GERENCIA REGIONAL DE CONTROL DE JUNÍN
INFORME DE HITO DE CONTROL
N.º 12640-2021-CG/GRJU-SCC

**EJECUCIÓN DE LA OBRA: “MEJORAMIENTO Y
AMPLIACIÓN DEL SERVICIO DE AGUA POTABLE DE LOS
SECTORES: LOS LIBERTADORES, CERRITO DE LA
LIBERTAD, PULTUQUIA ALTA, PAMPAS OCOPILLA –
DISTRITO DE HUANCAYO – PROVINCIA DE HUANCAYO -
JUNÍN”**

HITO DE CONTROL N.º 03 – RECEPCIÓN DE OBRA

M. Cesar J.
Área de maniobras y sumidero pluvial
Imágenes n.ºs 22, 23 y 24

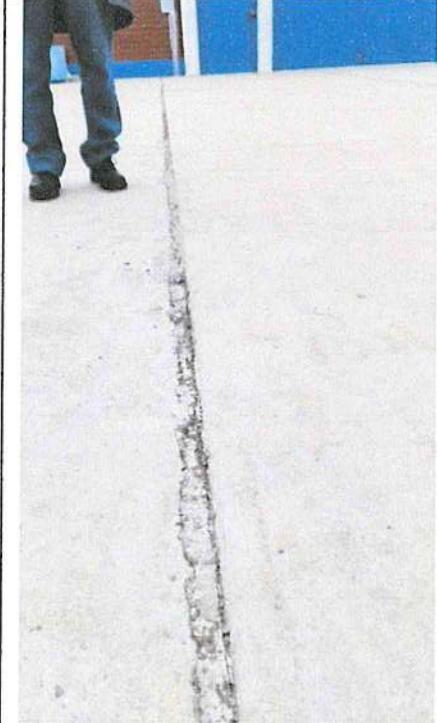
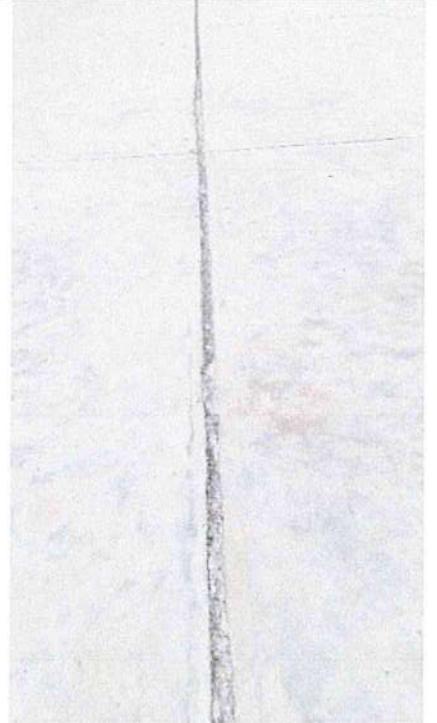
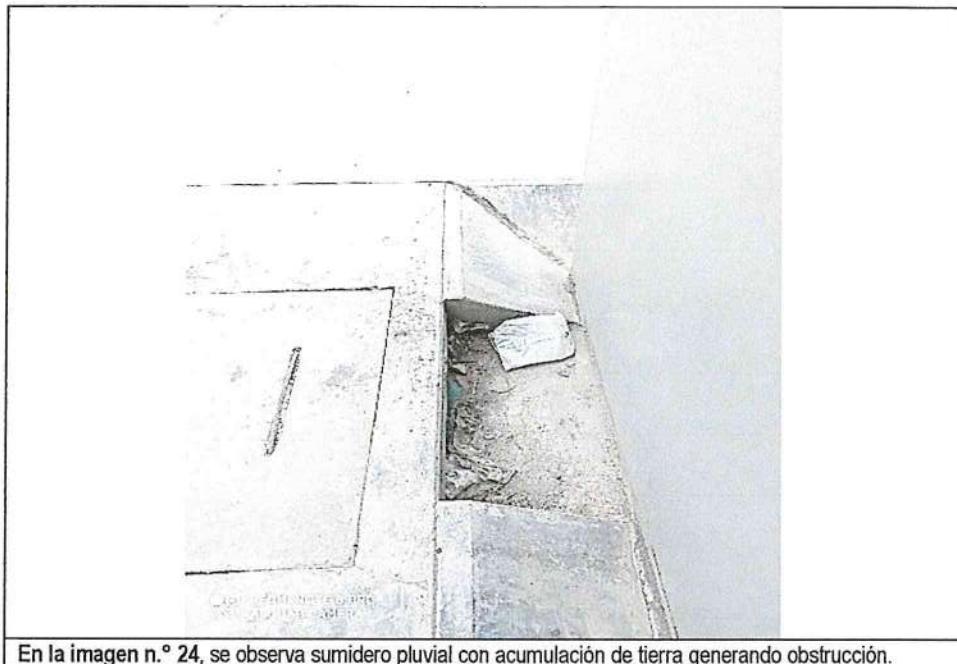
- b) En el área de maniobras, se observa en las juntas de la losa de concreto el desprendimiento del sellante de asfalto; asimismo se advierte en la entrada al sumidero pluvial ubicado al frente de la "zona de dosificación del sistema de emergencia" el cual se encuentra con acumulación de tierra, generando obstrucción, tal como se evidencia en las imágenes siguientes:

<p>En las imágenes n.ºs 22 y 23, se observa en el patio de maniobras que las juntas de asfalto se encuentran desprendiéndose.</p>

En la imagen n.º 24, se observa sumidero pluvial con acumulación de tierra generando obstrucción.

Losa de cámara de cloración
Imagen n.º 25

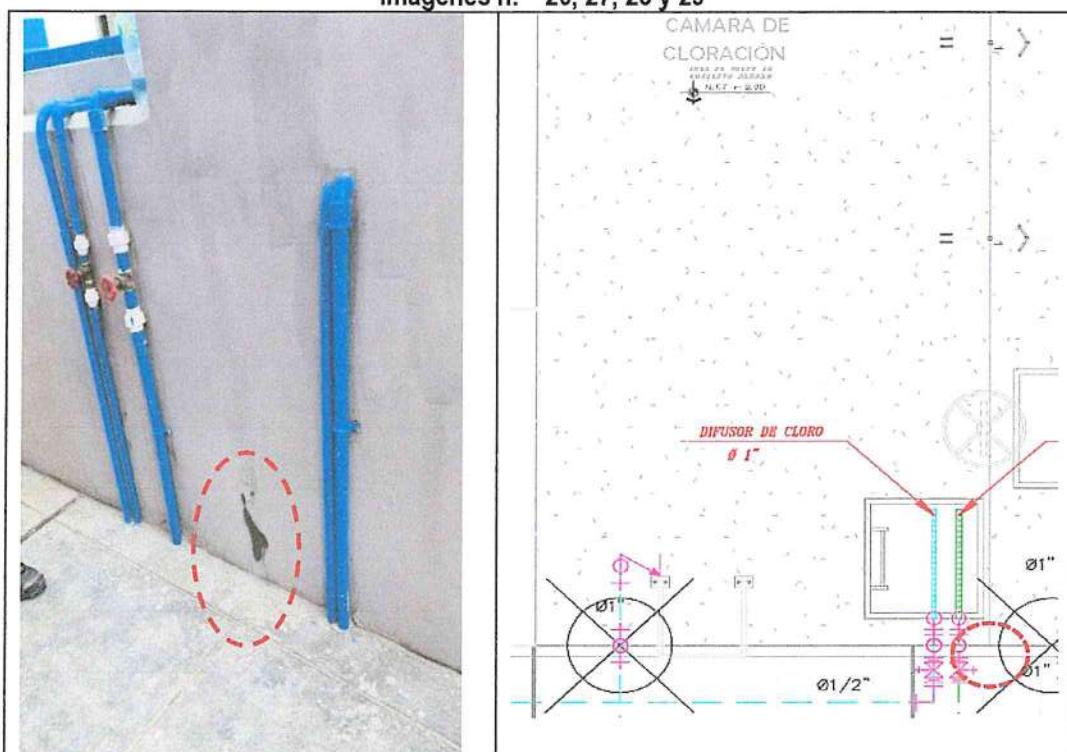
- c) En la cámara de cloración se observa la losa de concreto con presencia de porosidad, tal como se evidencia en la imagen siguiente:

En la imagen n.º 25, se observa en la losa de concreto de la cámara de cloración presencia de porosidad.

Cámara de cloración
Imágenes n.ºs 26, 27, 28 y 29

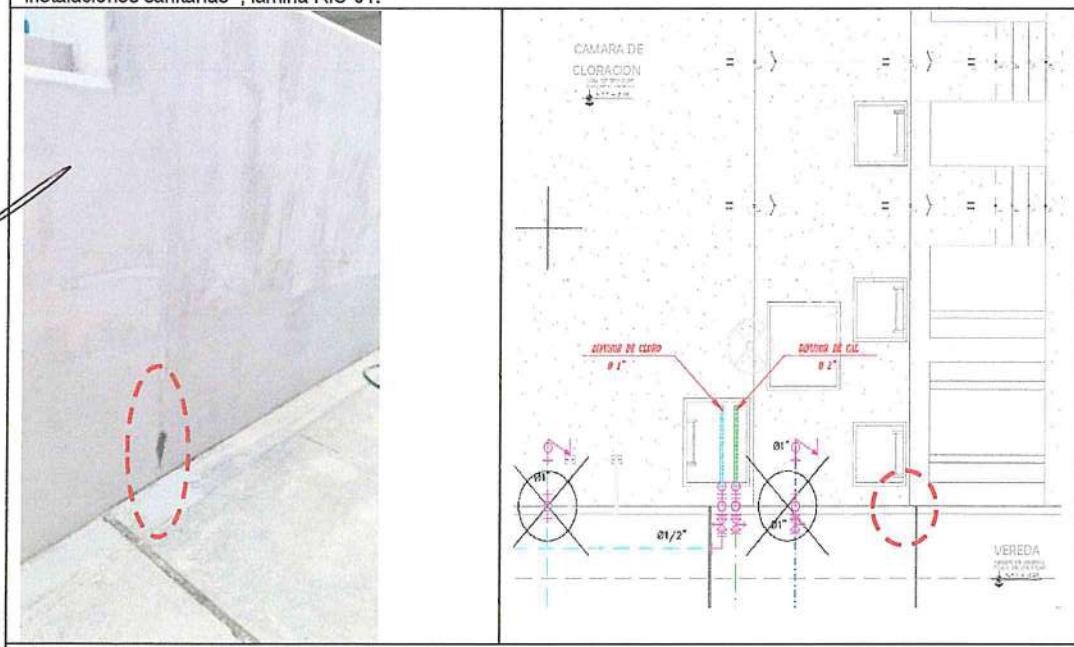
En las imágenes n.º 26 y 27, se observa en el muro de concreto filtración de agua ubicado entre las conexiones de tuberías exteriores de la cámara de cloración, ubicación que se muestra según "Plano general de replanteo de instalaciones sanitarias", lamina RIS-01.

En las imágenes n.º 28 y 29, se observa en el muro de concreto exterior filtración de agua ubicado de la cámara de cloración, ubicación que se muestra según "Plano general de replanteo de instalaciones sanitarias", lamina RIS-01.

Canal de agua decantada
Imágenes n.º 30 y 31

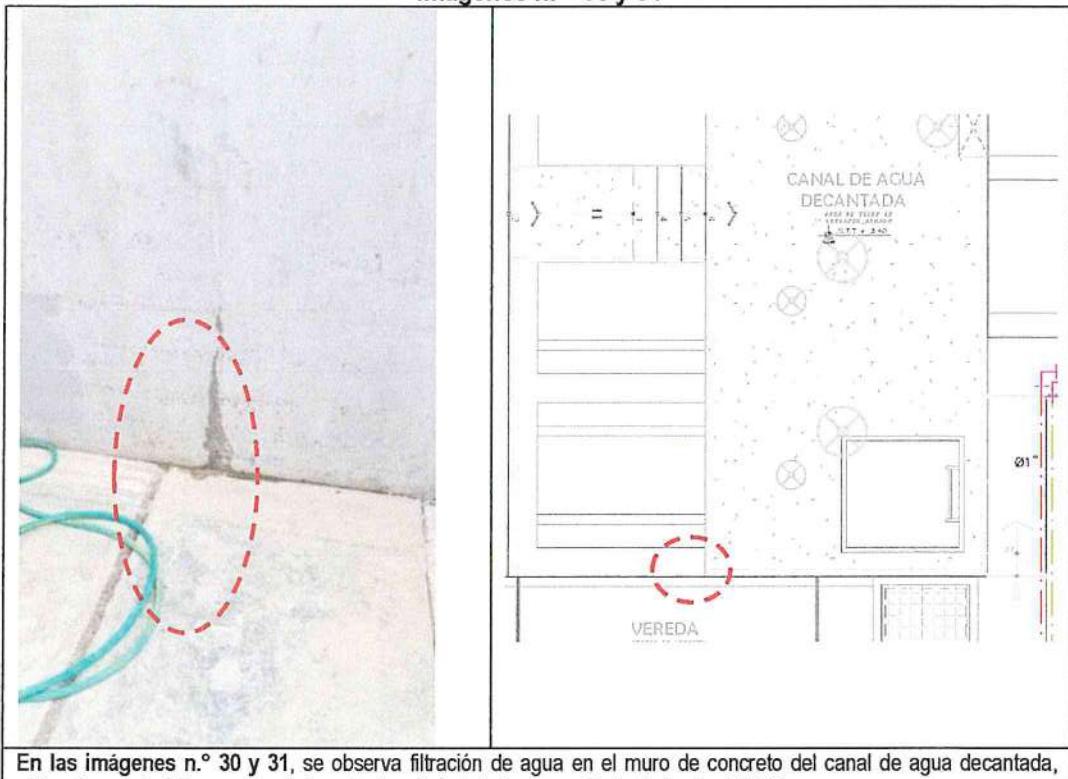
- d) En el canal de agua decantada se observa filtración de agua en el muro de concreto, tal como se evidencia en la imagen siguiente:

En las imágenes n.º 30 y 31, se observa filtración de agua en el muro de concreto del canal de agua decantada, ubicación según "Plano general de replanteo de instalaciones sanitarias", lámina RIS-01

Losa de cámara de ingreso
Imágenes n.ºs 36 y 37

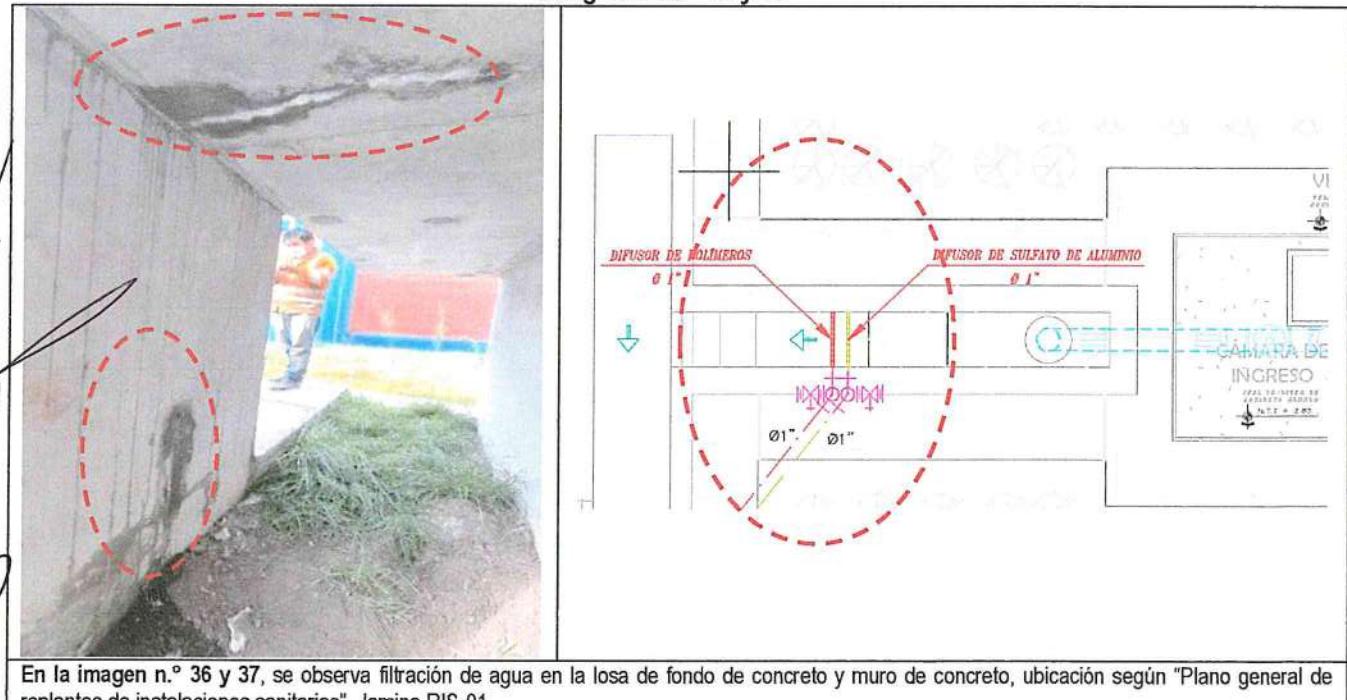
- f) Se advierte filtración de agua en la losa de fondo de concreto y muro de concreto, tal como se observa en las imágenes siguientes:

Instalaciones de tuberías exteriores del floculador
Imagen n.º 38

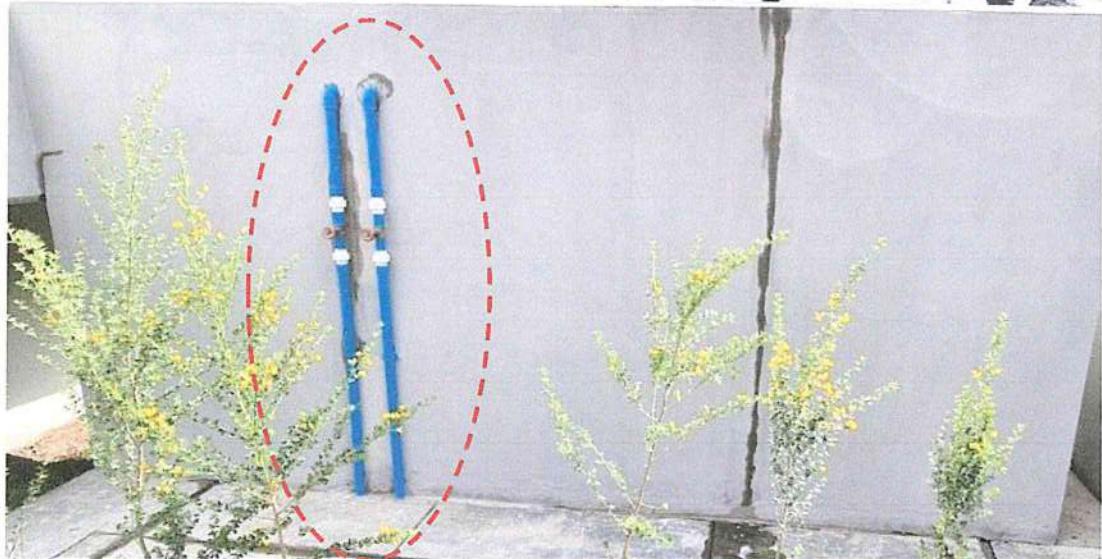
- g) En el floculador, se advierte filtración en las conexiones de tuberías de hierro dúctil instalados en el exterior del muro de concreto lateral, tal como se observa en la imagen siguiente:

En la imagen n.º 38, se observa filtración en las instalaciones de tubería, así como en los muros de concreto.

Muros laterales del floculador
Imágenes n.ºs 39 y 40

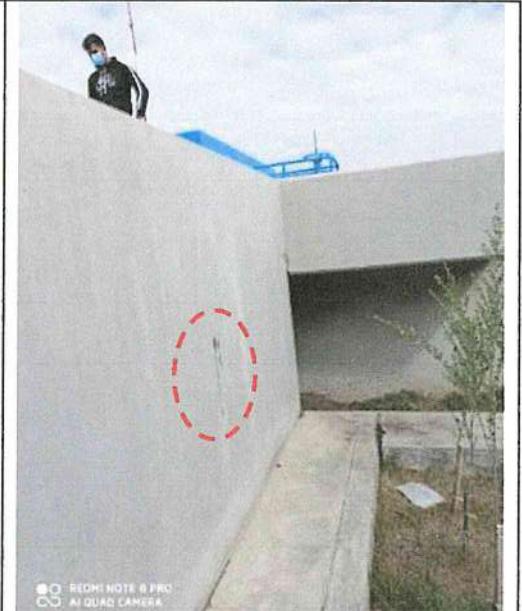
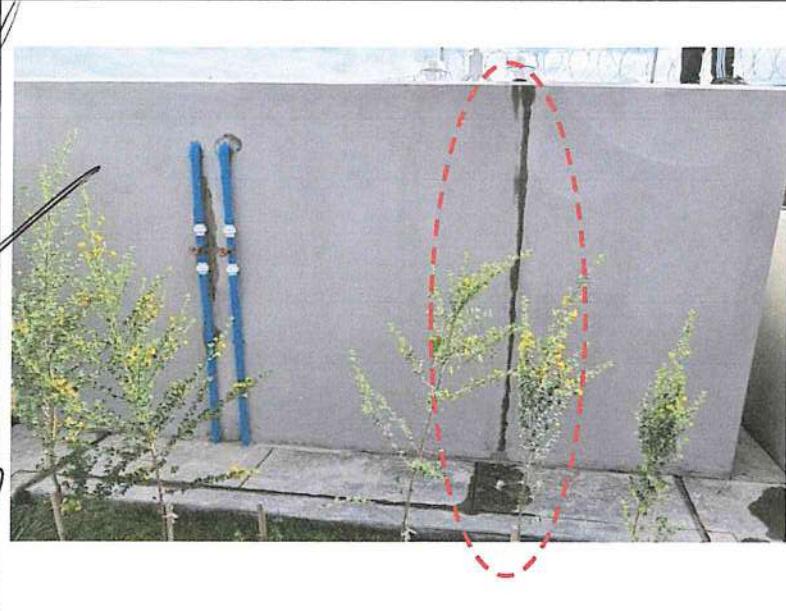
Asimismo, se observa filtraciones en ambos muros laterales de concreto del floculador, tal como se observa en las imágenes siguientes:

En las imágenes n.º 39 y 40, se observa filtración en los muros laterales de concreto.

Desprendimiento de mortero
Imágenes n.ºs 41 y 42

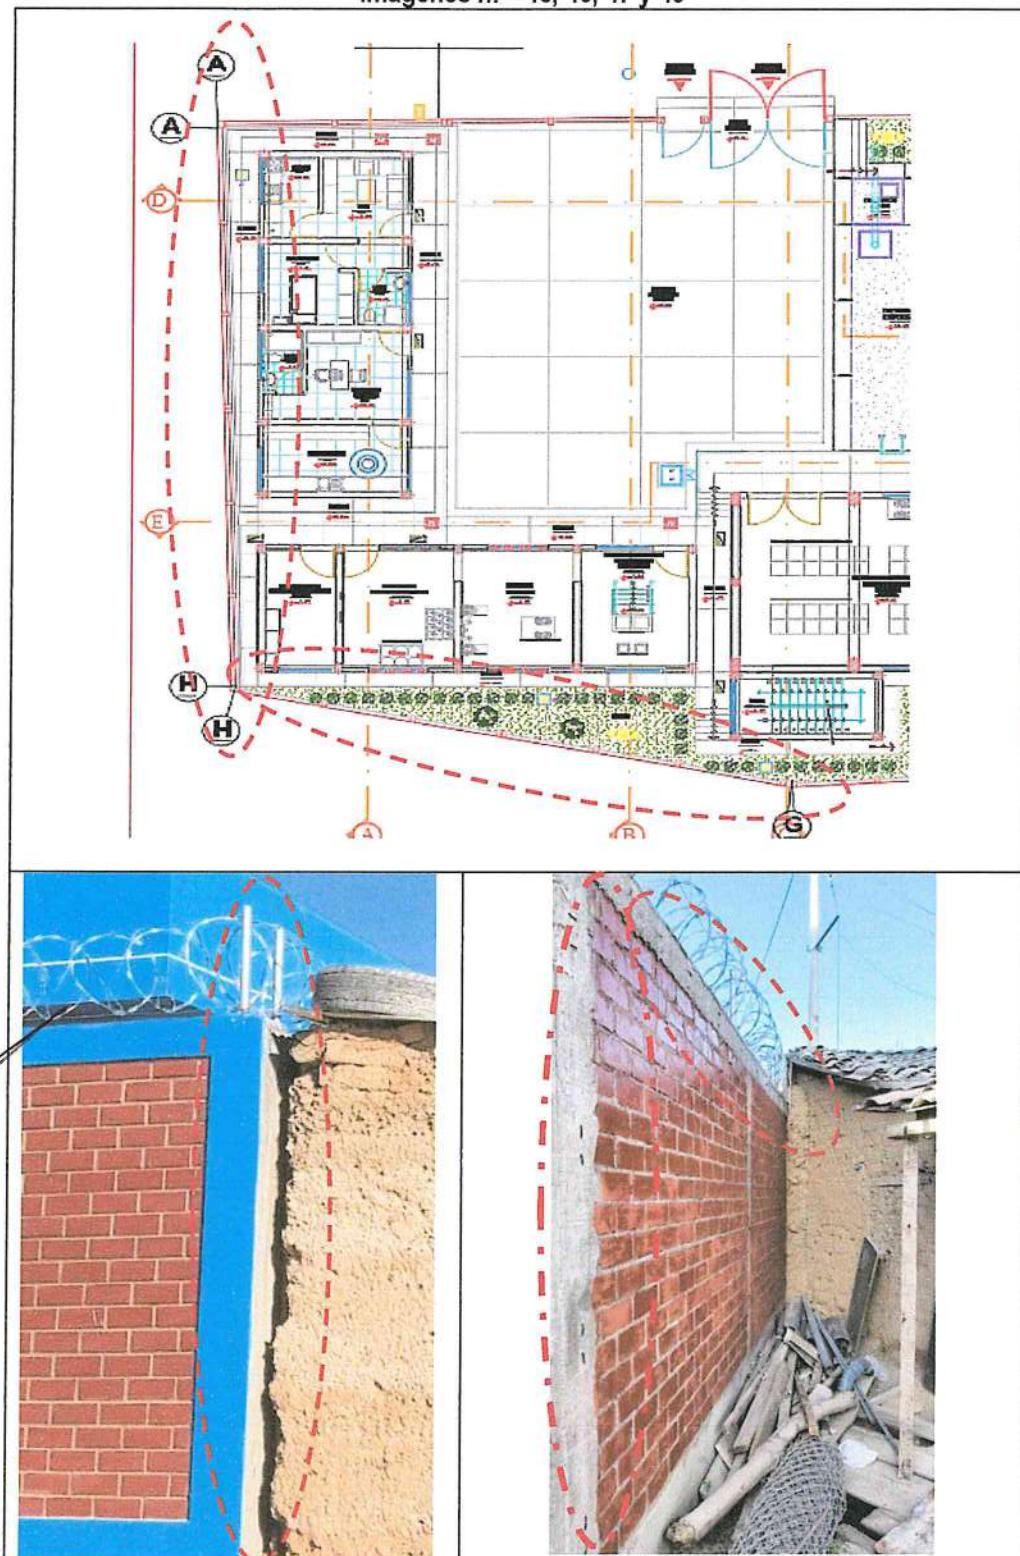
5. **Cerco perimetérico**, se observa desprendimiento de mortero en la junta de longitud vertical de 1m aproximadamente entre el muro de ladrillo y la columna de concreto, ubicado la columna en el portal de ingreso de la Planta de tratamiento de agua potable, tal como se evidencia en las imágenes siguientes:

Pintura exterior del cerco perimétrico
Imágenes n.ºs 43 y 44

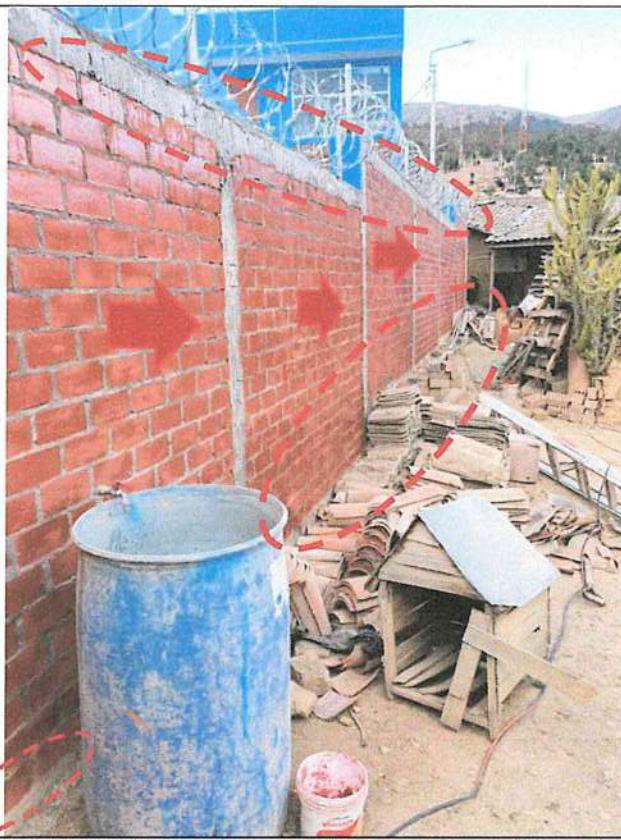
Además, en el exterior del cerco perimétrico ubicado en la parte posterior de la planta de tratamiento de agua potable se observa la pintura de columna y vigas que tienen poco cubrimiento y manchas, tal como se observa en las imágenes siguientes:
